改善箇所説明図

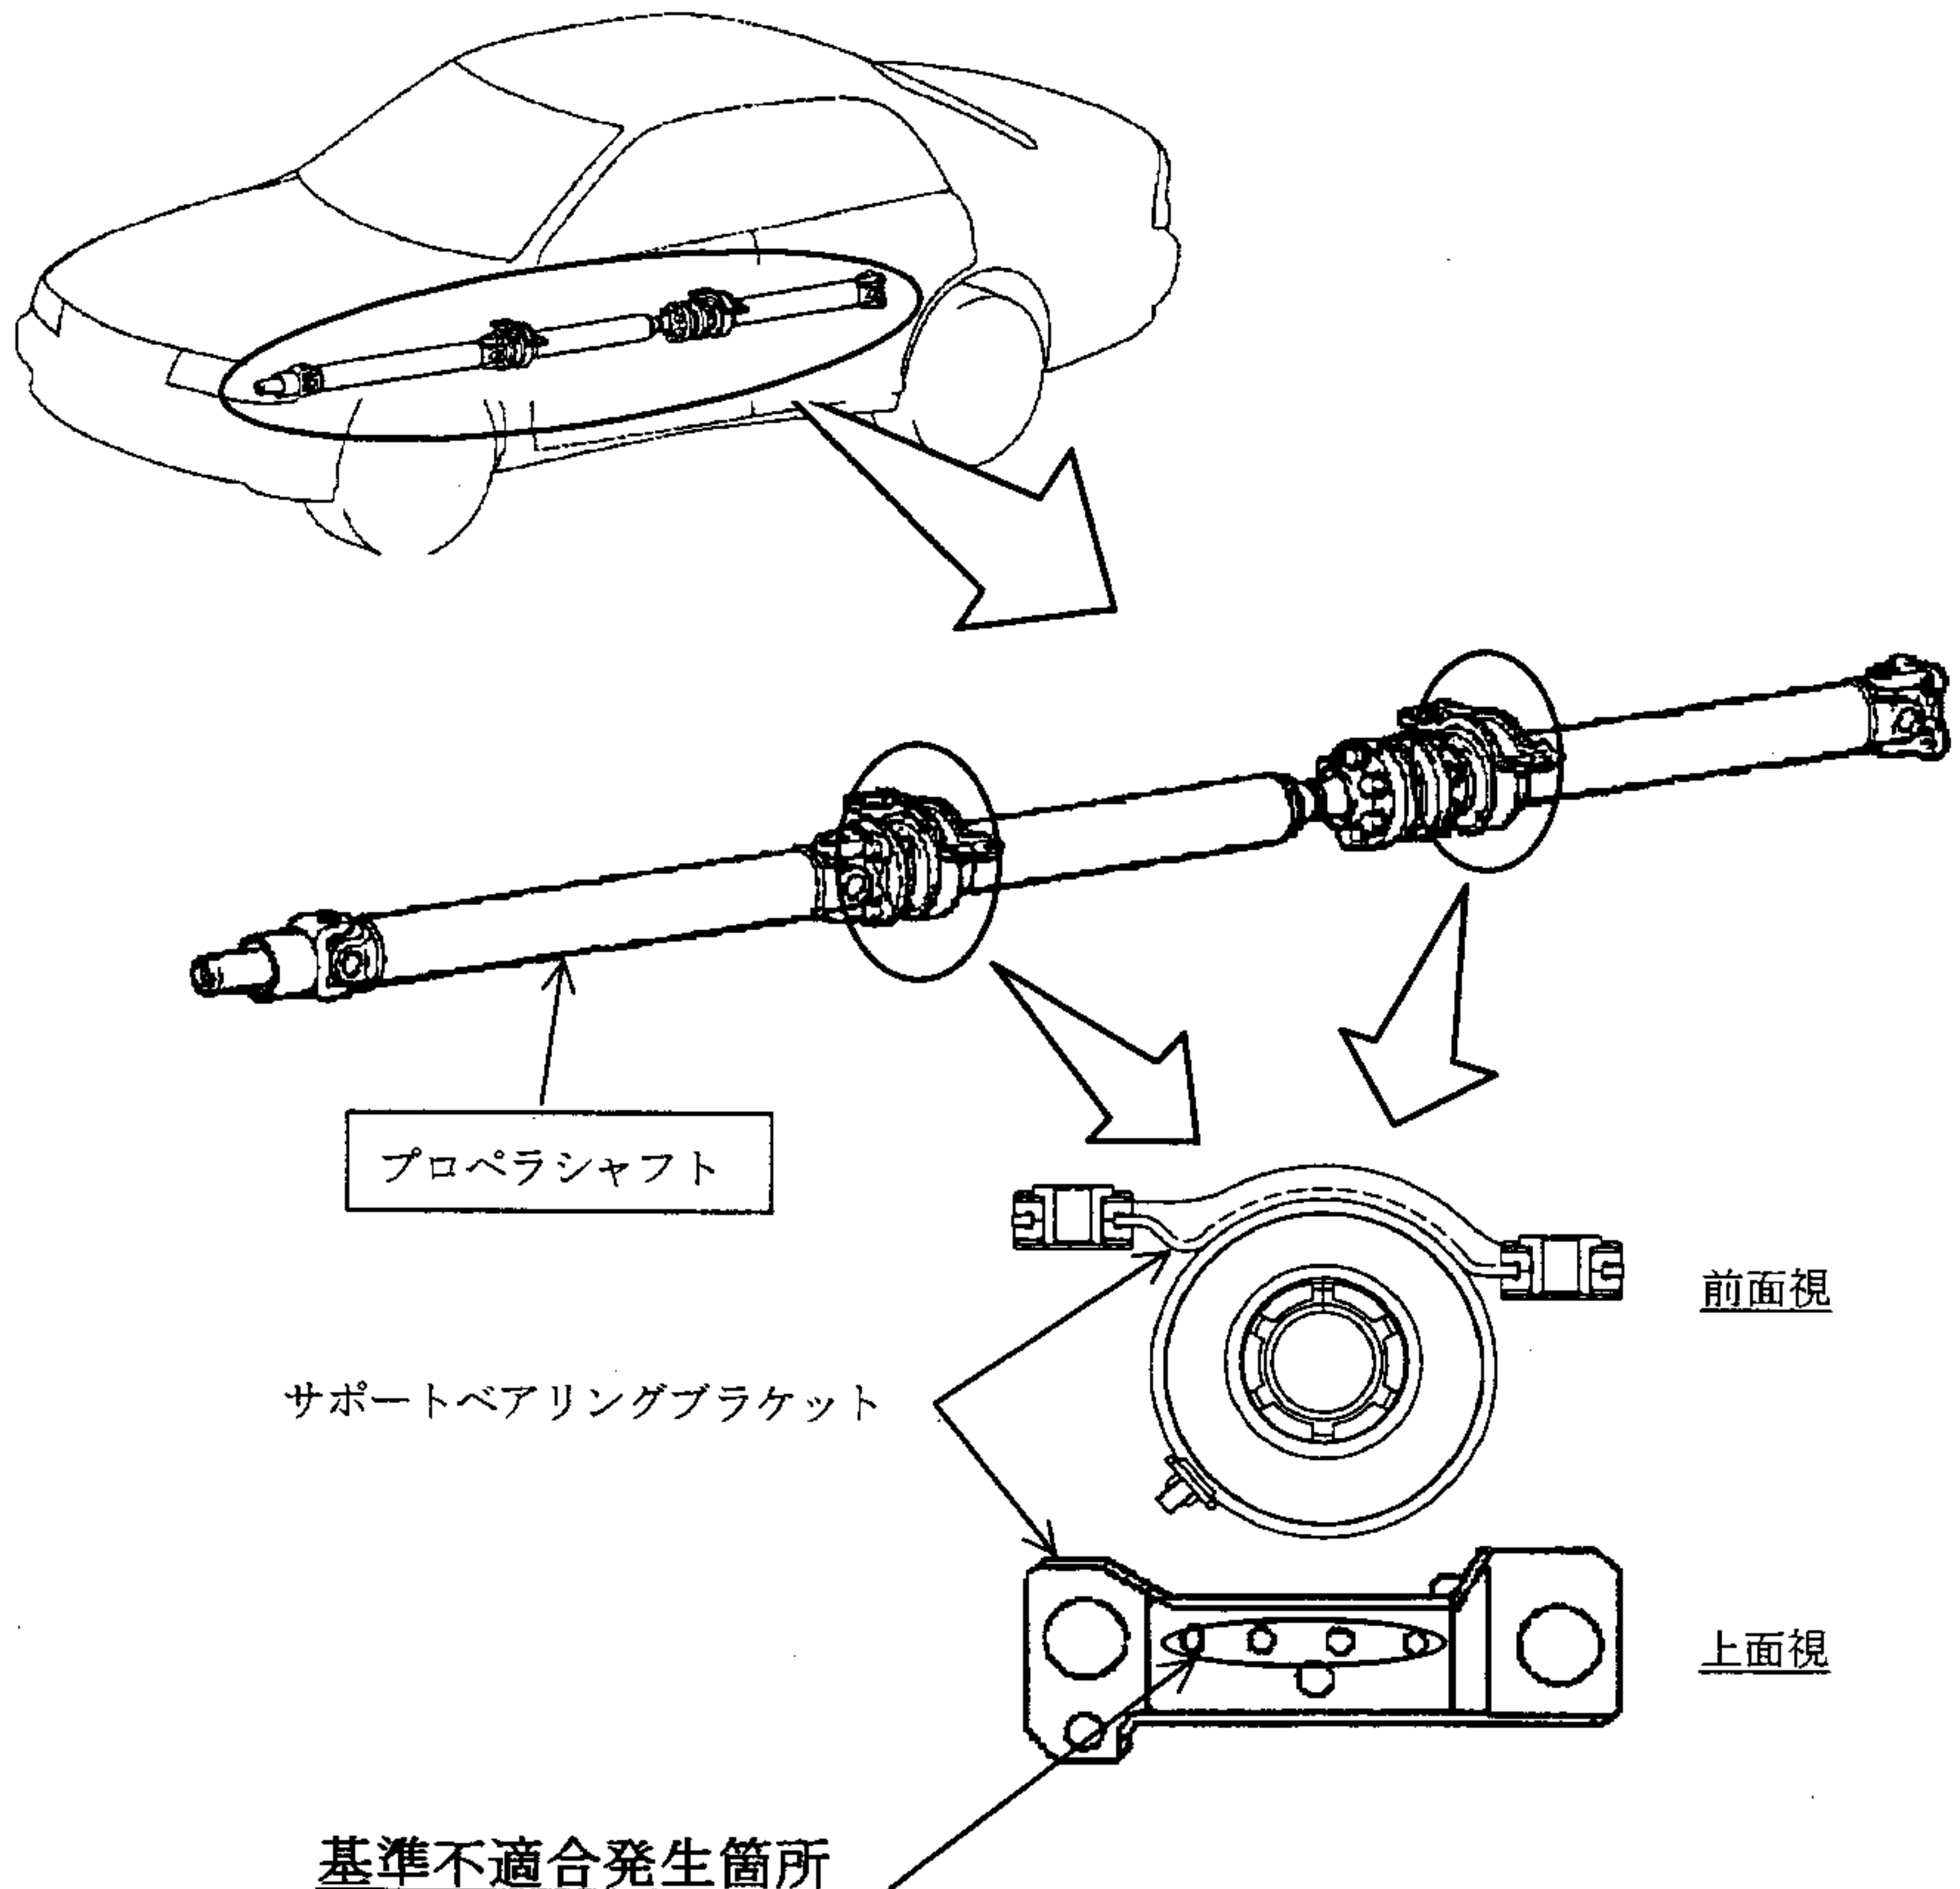
4輪駆動車において、プロペラシャフトを支持するサポートベアリングのブラケットの溶接部に不適切なものがあるため、振動等により、当該ブラケットからプロペラシャフトが外れ、最悪の場合、プロペラシャフトが脱落するとともに走行不能となるおそれがある。

全車両、当該ブラケットを含むプロペラシャフト一式を良品に交換する。

識別：運転席ドアのアップーヒンジにあるドア側取付けボルト頭部に黄色ペイントを塗布する。
